**UNIVERSIDAD DE LA REPÚBLICA
DIRECCIÓN GENERAL DE ARQUITECTURA
INSTITUTO DE HIGIENE**

Compra Directa por Excepción N°01/2026 - Acondicionamiento Ex Serpentario.

Por la presente se realizan las siguientes aclaraciones a los pliegos sobre el llamado de referencia:

DIRECTOR Arq. Horacio Flora	SERVICIO INSTITUTO DE HIGIENE ACONDICIONAMIENTO EX SERPENTARIO	LÁMINA R398
PROYECTO Arq. Javier Márquez Arq. Juan Ignacio Rodríguez	UBICACIÓN ALFREDO NAVARRO 3051	ESCALA 1/75
ASISTENTE	DESCRIPCIÓN PLANO ETAPAS OBRA PLANTA BAJA	FECHA AGOSTO 2025
DIBUJANTE

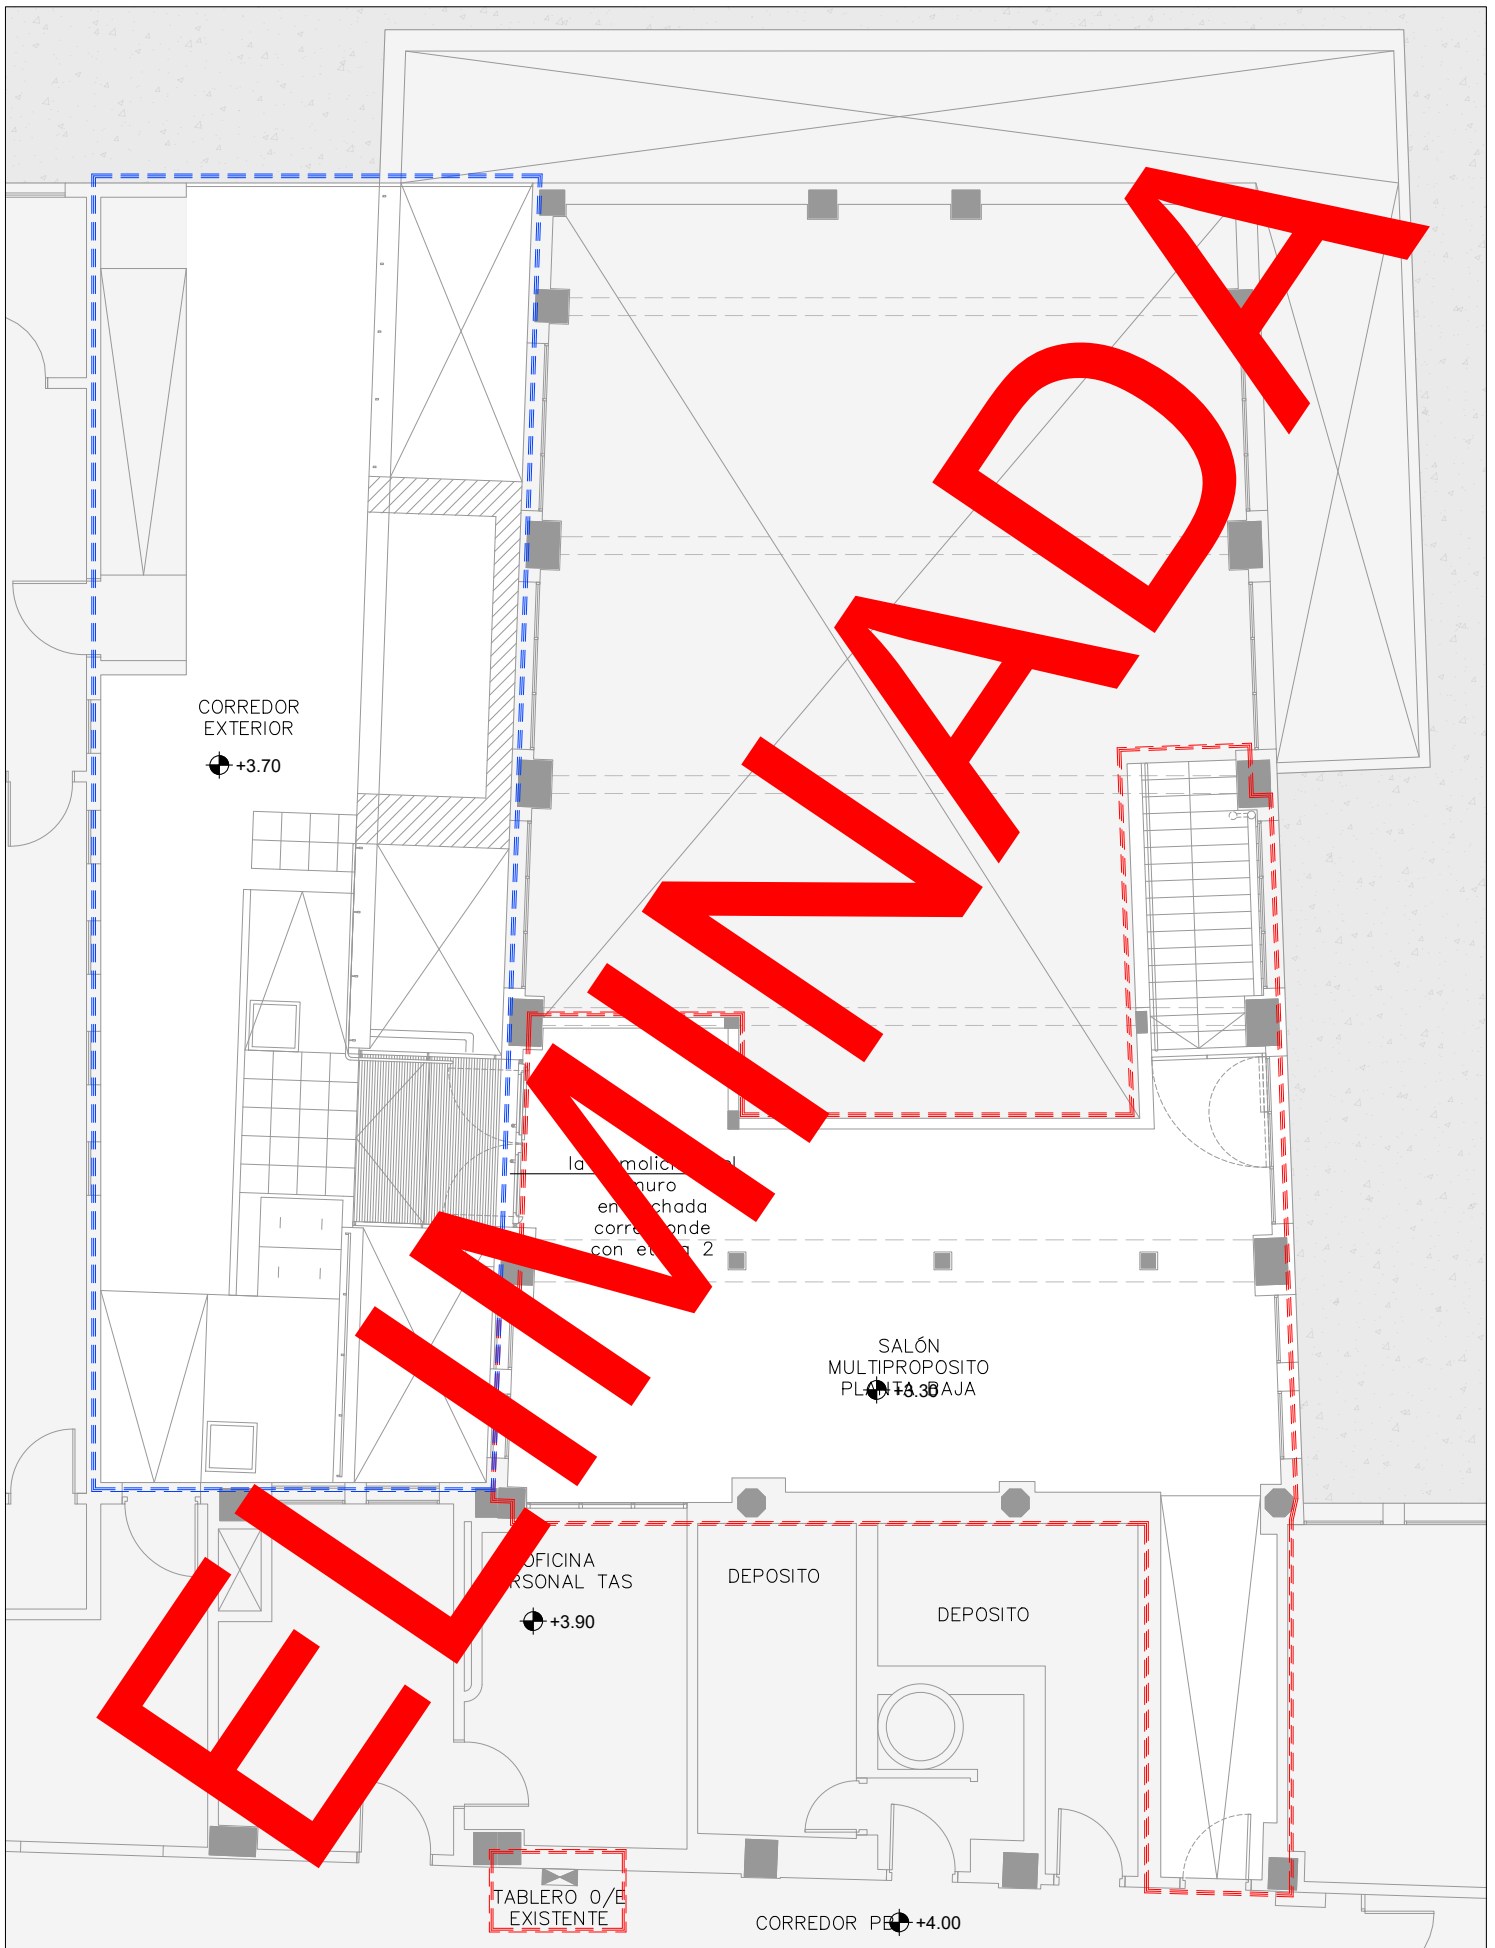
La obra no será ejecutada en dos etapas, quedando sin efecto:

- 1) El párrafo de la página 1 de la memoria descriptiva y constructiva particular que hace mención a ello: "La obra se ejecutará dividida en dos etapas, según se indica en láminas. La etapa 1 correspondiente mayormente a intervenciones al interior en planta baja y al exterior en subsuelo, y la etapa 2 correspondiente a intervenciones al exterior en planta baja. No se podrá comenzar con la etapa 2 sin antes finalizar la etapa 1. La razón de esta partición es poder asegurar el uso de los espacios interiores mientras se avanza con las obras exteriores."
- 2) Las láminas R398 y R399 de los recaudos gráficos.
